**Verslag huishoudelijke elektrische installatie op laagspanning en zeer lage spanning****Algemeen:**

Referentie: 006-20260224-01	Datum controle: 24/02/2026
Keurder: 006

Eigenaar: Christina De Busser	EAN-code: 541448820055732916
Adres installatie: Klavet 14C bus CCcC, 2440 - Geel	Nummer teller(s): 1sag1105454859
	Distributienetbeheerder installatie: Fluvius
Datum uitvoering installatie: ☐ Vóór 01/10/1981 ☒ Tussen 01/10/1981 en 01/06/2020 ☐ Vanaf 01/06/2020	
Type: ☒ Wooneenheid ☐ Niet-huishoudelijk ☐ PV ☐ Batterij ☐ Laadpaal

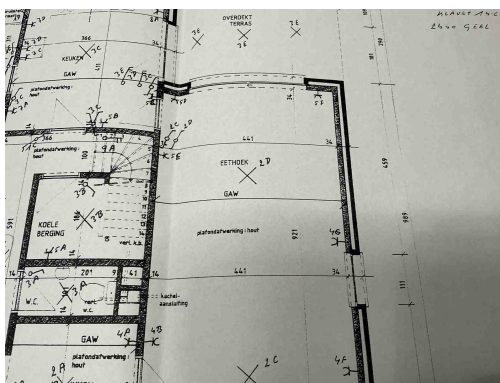
S31 - De juiste symbolen werden niet gebruikt op het ééndraadsschema of situatieplan (Boek 1: 3.1.2.1).
Opmerking: Stopcontacten

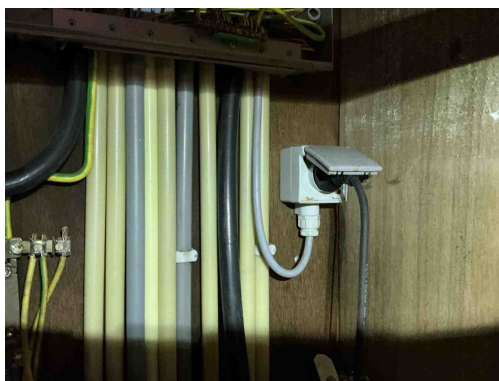
S31 - De juiste symbolen werden niet gebruikt op het ééndraadsschema of situatieplan (Boek 1: 3.1.2.1).
Opmerking: Stopcontacten

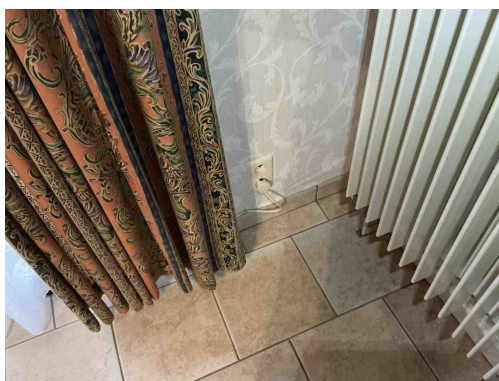
S07 - De situatieplannen stroken niet met de werkelijkheid (Boek 1: 3.1.2.1).
Opmerking: Kring 5f, stopcontact onder bord1, garage

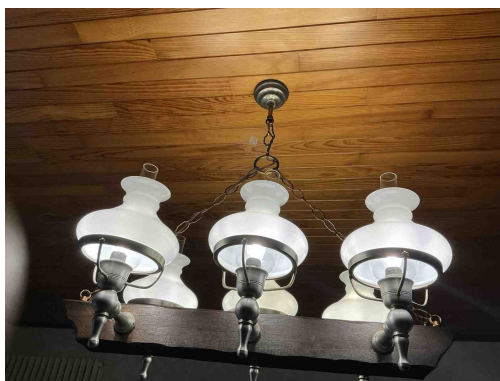
S07 - De situatieplannen stroken niet met de werkelijkheid (Boek 1: 3.1.2.1).
Opmerking: Kring 5f, stopcontact onder bord1, garage

S02 - Het ééndraadsschema strookt niet met de werkelijkheid (Boek 1: 3.1.2.1).
Opmerking: Kring 5f, kring 13, garage

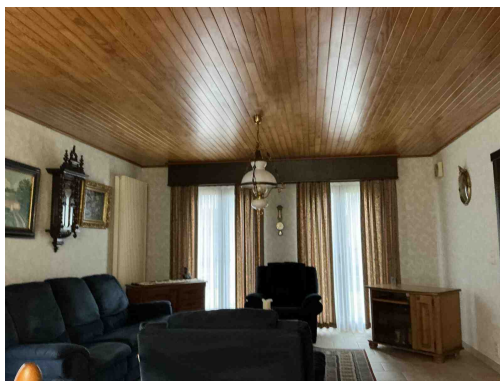
Toestellen klasse 00 en 01 zijn verboden in België.
Opmerking: Eethoek, zithoek, inkom, slaapkamer 2

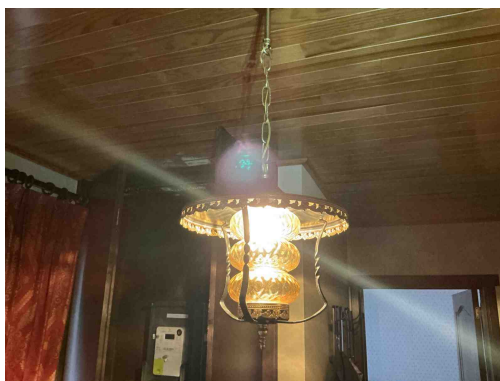
Toestellen klasse 00 en 01 zijn verboden in België.
Opmerking: Eethoek, zithoek, inkom, slaapkamer 2

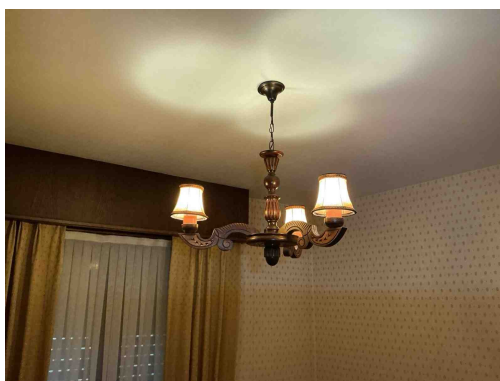
Toestellen klasse 00 en 0I zijn verboden in België.
Opmerking: Eethoek, zithoek, inkom, slaapkamer 2

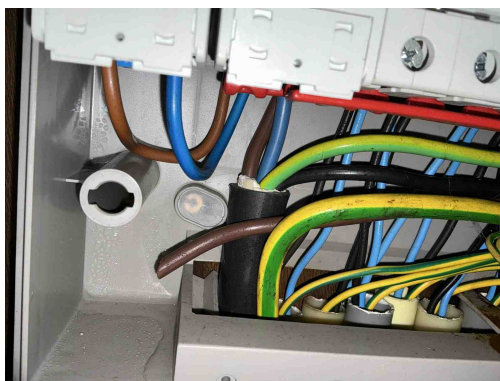
Toestellen klasse 00 en 0I zijn verboden in België.
Opmerking: Eethoek, zithoek, inkom, slaapkamer 2

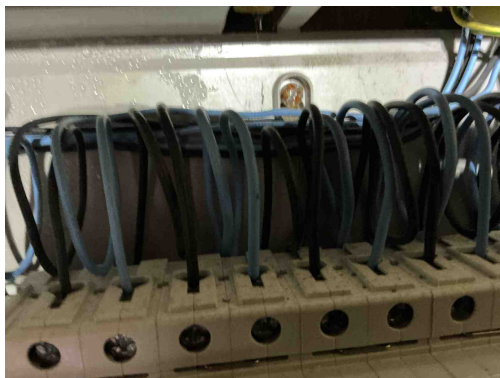
B34 - Het kabeltype van de meterbord verbinding aan de oorsprong van de installatie beantwoordt niet aan de minimale vereisten vastgelegd door de distributienet beheerder. (Boek1: 1.5 + SYNERGRID C1/107)

Opmerking: Exvb en aarding aanwezig.

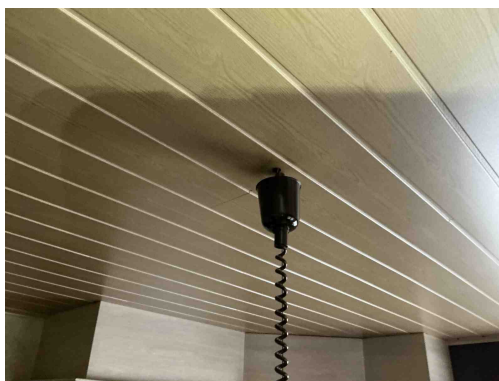
T21 - Het elektrisch materieel is niet geplaatst volgens de voorschriften van de fabrikant/ regels van goed vakmanschap . (Boek 1: 1.4.1.3)

Opmerking: Schroef bord1, lamp keuken, lamp berging, schroeven bord2

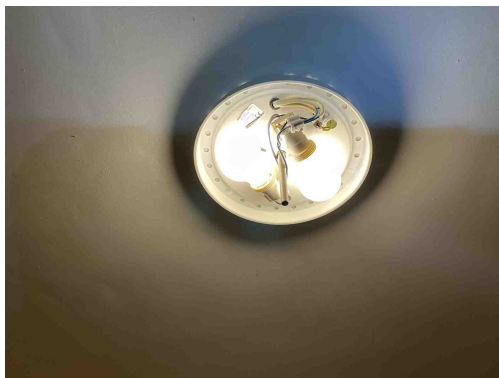
T21 - Het elektrisch materieel is niet geplaatst volgens de voorschriften van de fabrikant/ regels van goed vakmanschap . (Boek 1: 1.4.1.3)

Opmerking: Schroef bord1, lamp keuken, lamp berging, schroeven bord2

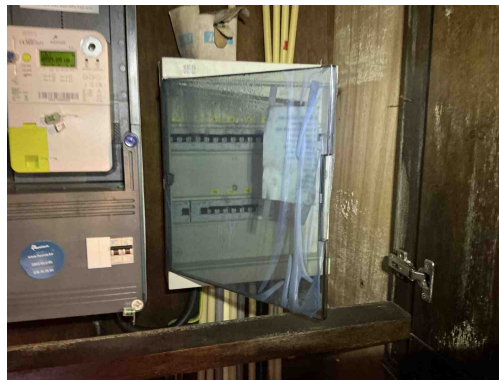
T09 - Bepaalde contactdozen en/of schakelaars zijn beschadigd (Boek 1: 1.4.1.3).
Opmerking: Keuken, badkamer

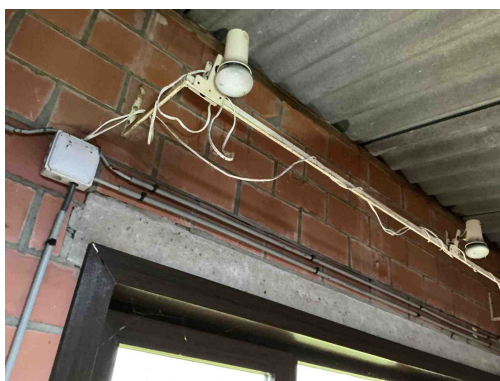
B18 - Het volgnummer is niet op elk bord vermeld (Boek 1: 3.1.3.3).
Opmerking: Bord 1 en bord2

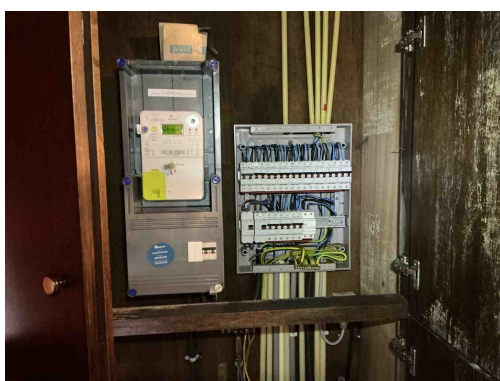
C27 - Het gebruik van geleiders van het type VTLMB (côte-à-côte) is niet toegestaan (Boek 1: 1.4.2.1).
Opmerking: Garage
